COMUNE DI SCHIO

N° 240/2021 del 06/12/2021

OGGETTO: VARIANTE 2021 AL "PIANO PARTICOLAREGGIATO PER LA RIQUALIFICAZIONE URBANISTICA ED AMBIENTALE DEL QUARTIERE OPERAIO ALESSANDRO ROSSI". ADOZIONE.

Relazione Tecnico-Illustrativa

SCHEDA VIGENTE

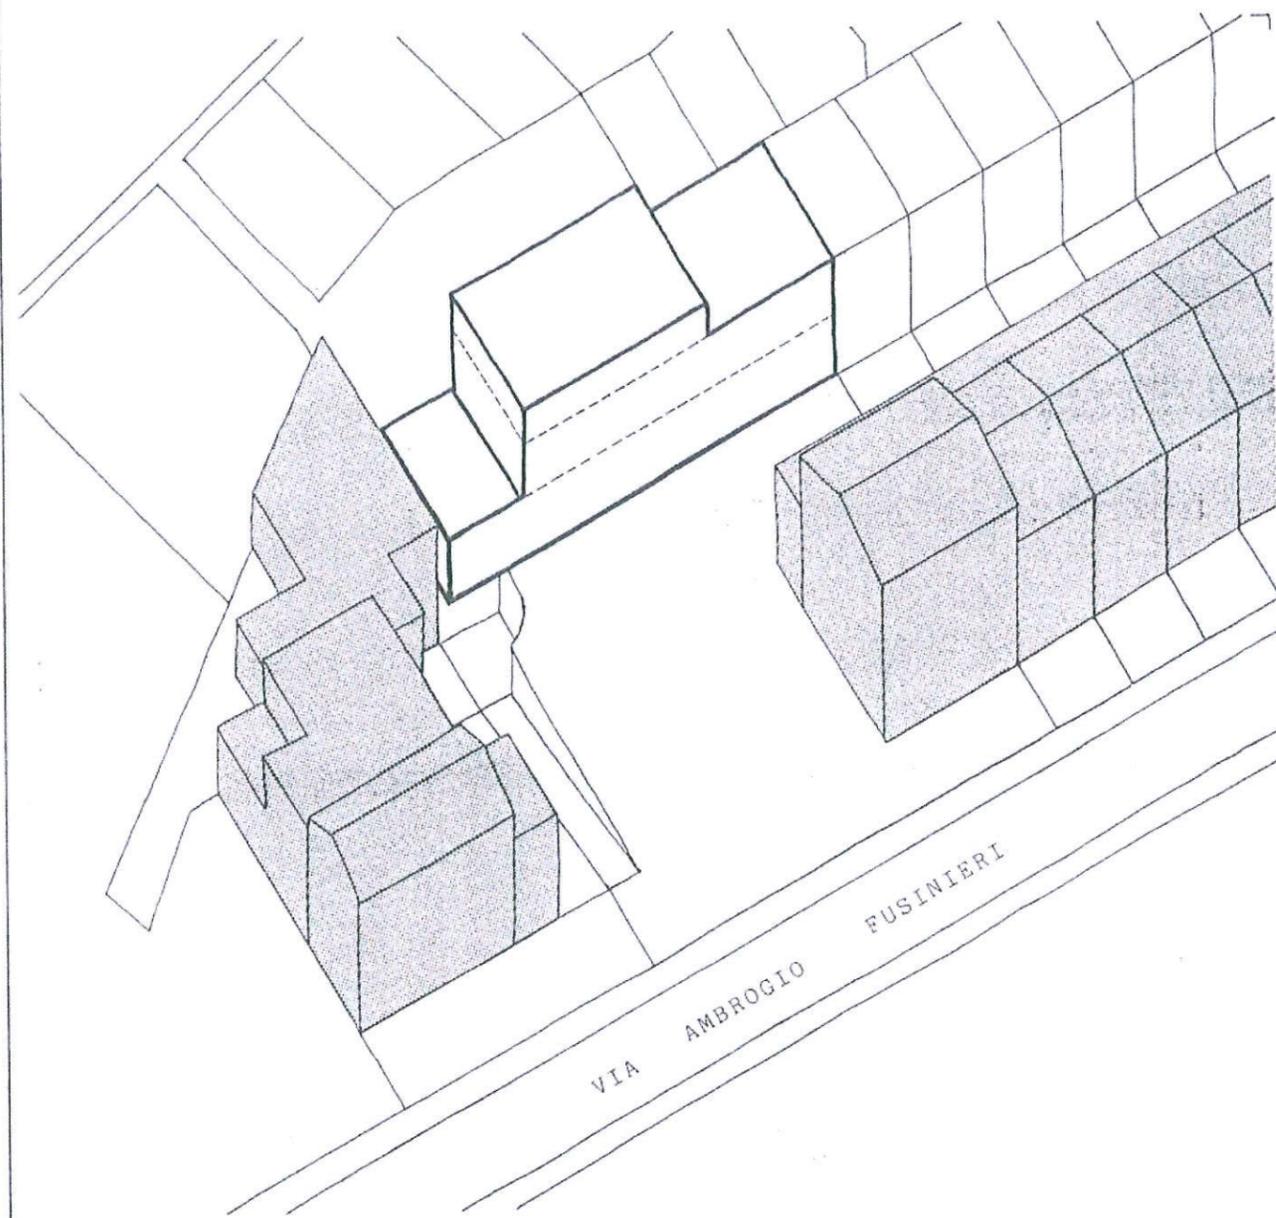
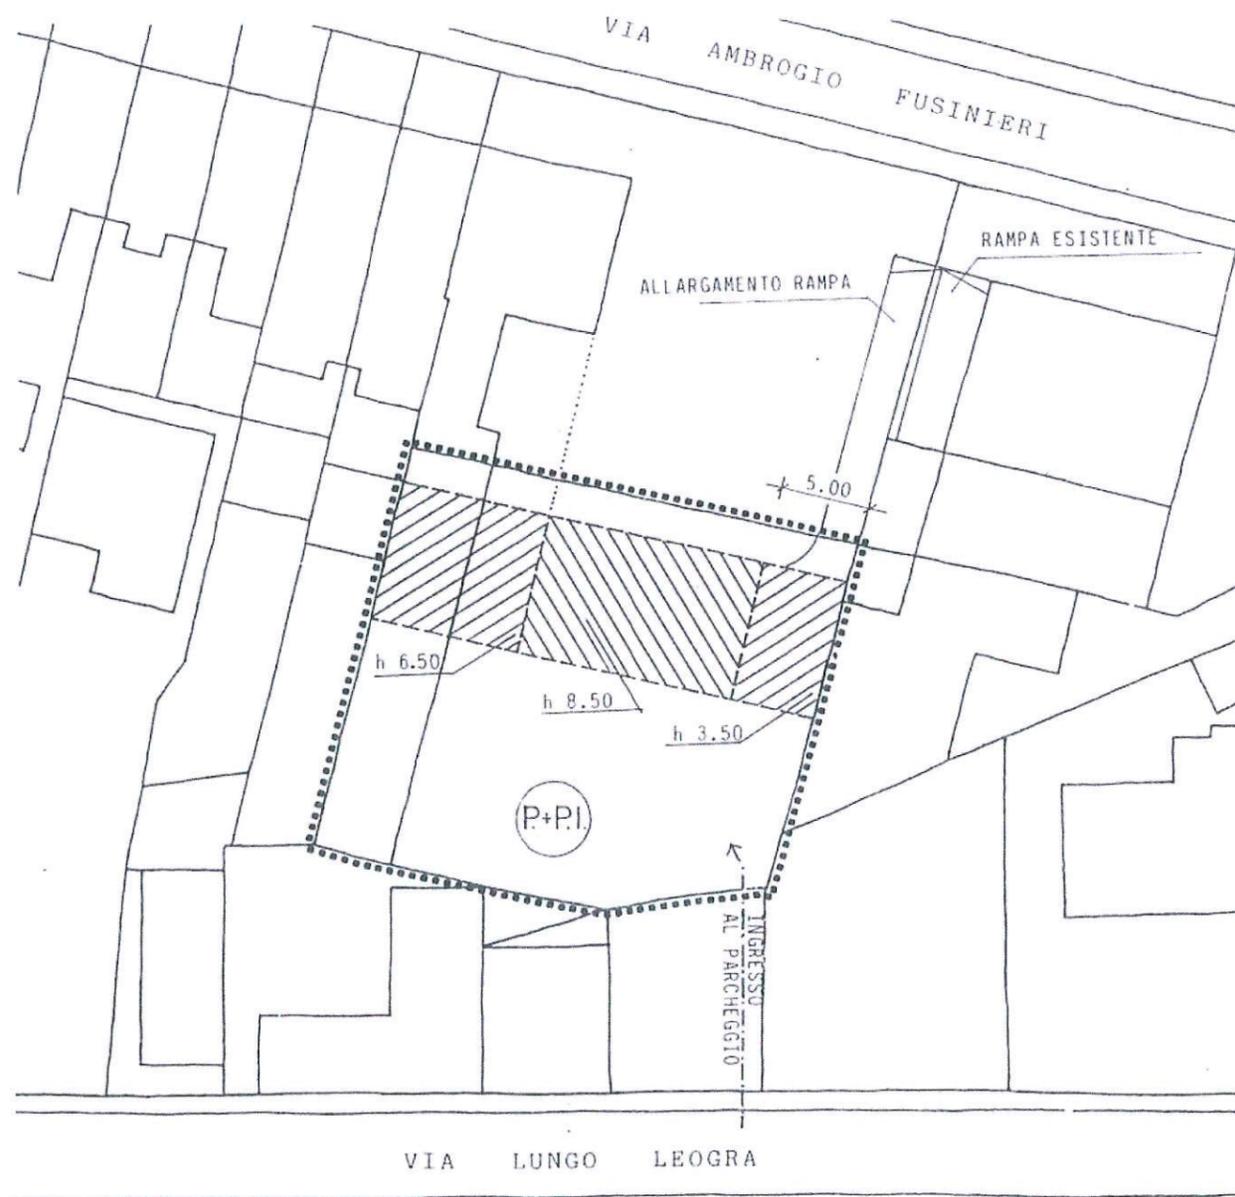
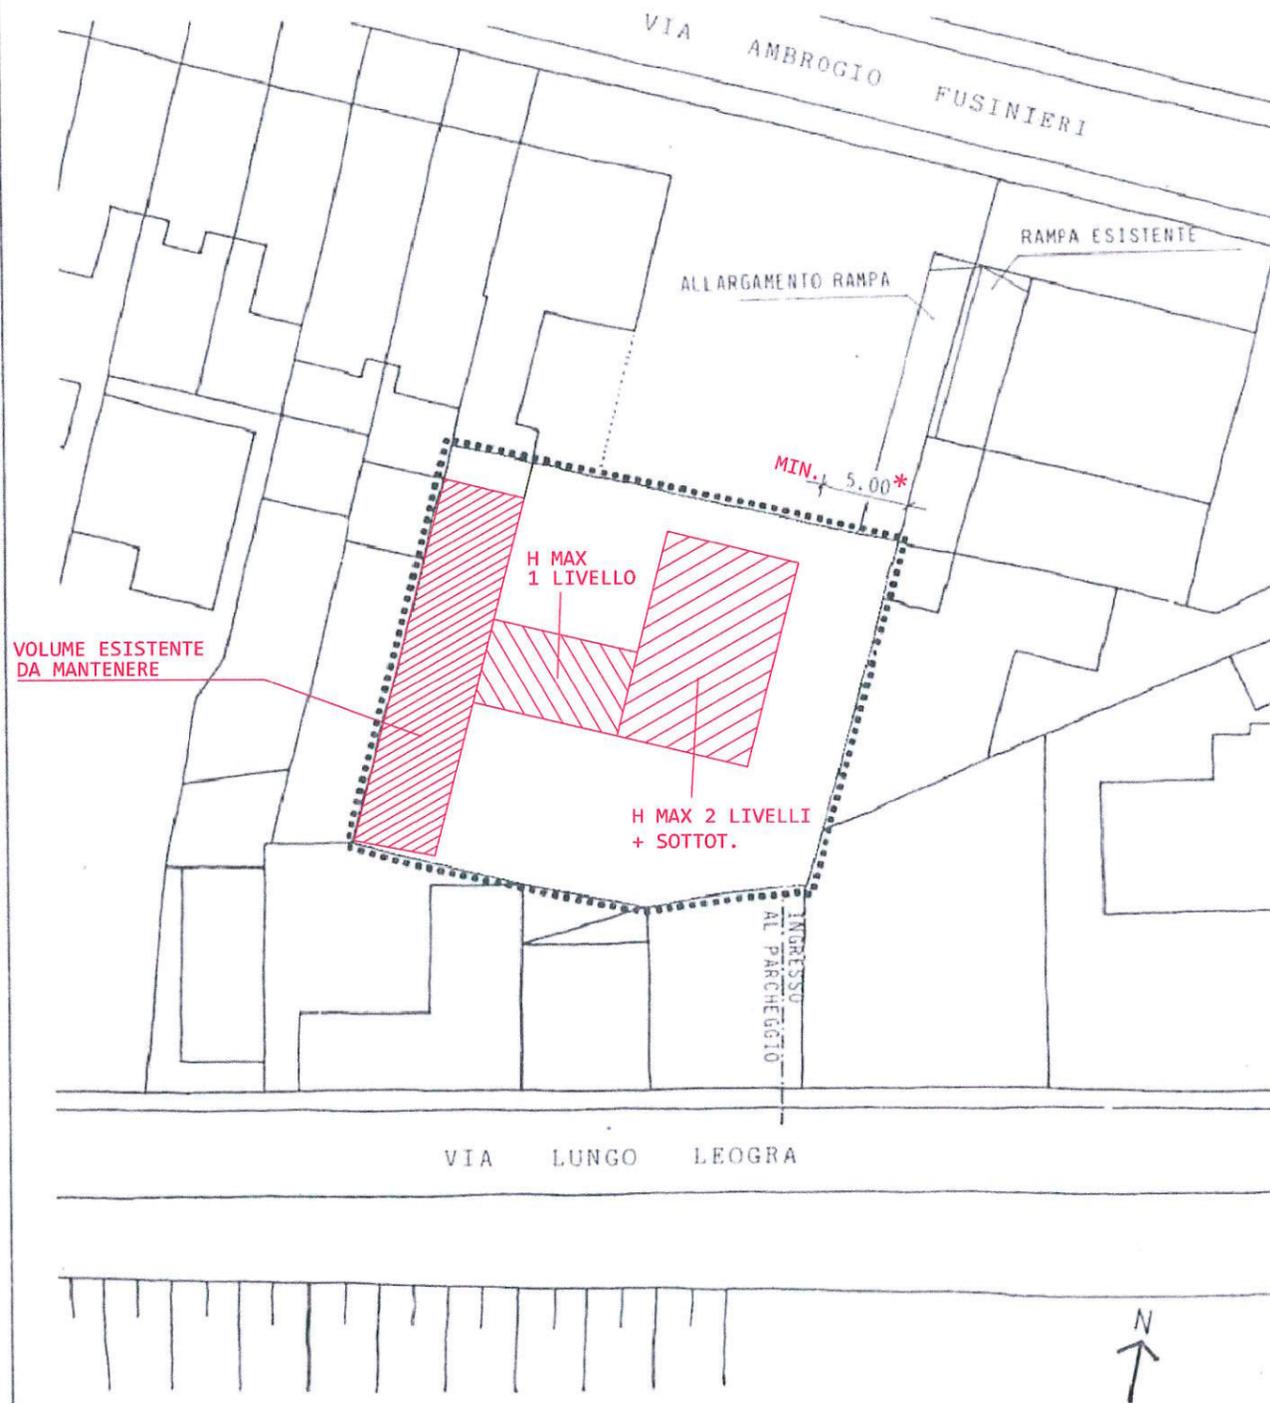
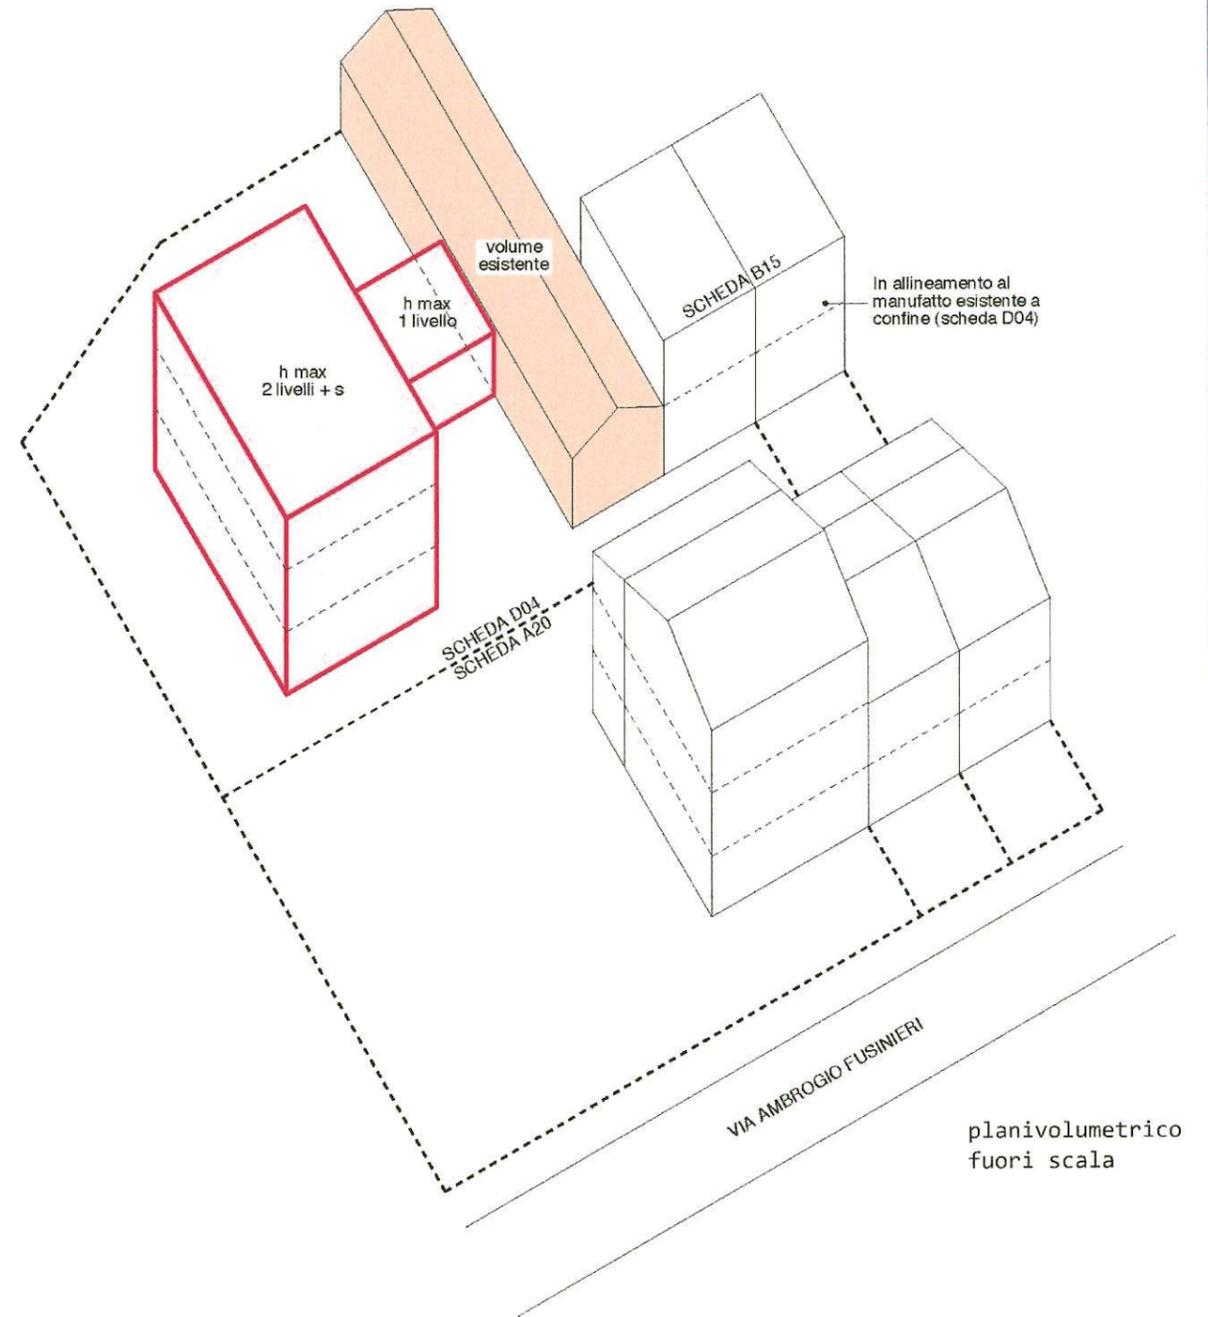
SEGNALAZIONE	Segnalazione del 27/10/2021
RICHIEDENTE	Arch. Lovato Luigino
OGGETTO DELLA RICHIESTA	<p><u>Scheda D4-Scheda A20</u></p> <p>Si presenta il planivolumetrico relativo alla Scheda D4 ed esteso alla limitrofa Scheda A20, della stessa proprietà, secondo quanto ammesso dal vigente Piano.</p> <p>Il progetto prevede il mantenimento del lungo corpo esistente storico, idoneo alla destinazione di ambienti a servizio delle residenze, la demolizione della prima porzione di tale corpo, per ottenere l'allineamento previsto dalla Scheda e la realizzazione di nuovi volumi da adibire a residenza.</p> <p>Il progetto planivolumetrico mantiene la volumetria massima di 1500 mc previsti dall'attuale Scheda, proponendo due stralci funzionali di intervento, che possono pertanto essere attuati in tempi diversi.</p>
ESITO TECNICO	<p>La richiesta viene accolta.</p> <p>L'attuale Scheda D4 prevede che, in “alternativa alla presente Scheda, possono essere ammesse soluzioni diverse previa presentazione di un progetto planivolumetrico preliminare esteso alla limitrofa Scheda A20 e firmato da tutti gli aventi titolo, presentato anche contestualmente all’istanza edilizia, ma validato autonomamente e preventivamente al rilascio del titolo abilitativo. Rimane confermato il volume massimo fuori terra previsto e la possibilità per i confinanti di poter attuare le previsioni di Piano.”</p> <p>Quanto presentato risulta pertanto coerente con quanto ammette il Piano.</p> <p>Risulta funzionale inserire il planivolumetrico presentato nella relativa Scheda D4, in sostituzione di quello in vigore, in quanto lo stesso definisce più precisamente gli interventi da realizzare e la scansione temporale degli stessi, come peraltro già previsto per gli altri casi nel Quartiere, gestendo quindi l'organizzazione degli spazi e degli edifici della Scheda D4 in coerenza con le limitrofe Schede e conformemente agli obiettivi e criteri generali di Piano.</p> <p>Conseguentemente a questa modifica, si devono aggiornare i contenuti normativi delle Schede D4 e A20, eliminando le “note” in quanto superate.</p>

* salvo pareti finestrate

ELABORATI MODIFICATI	<p>Modifica della Scheda D4</p> <p>Modifica della Scheda A20</p>
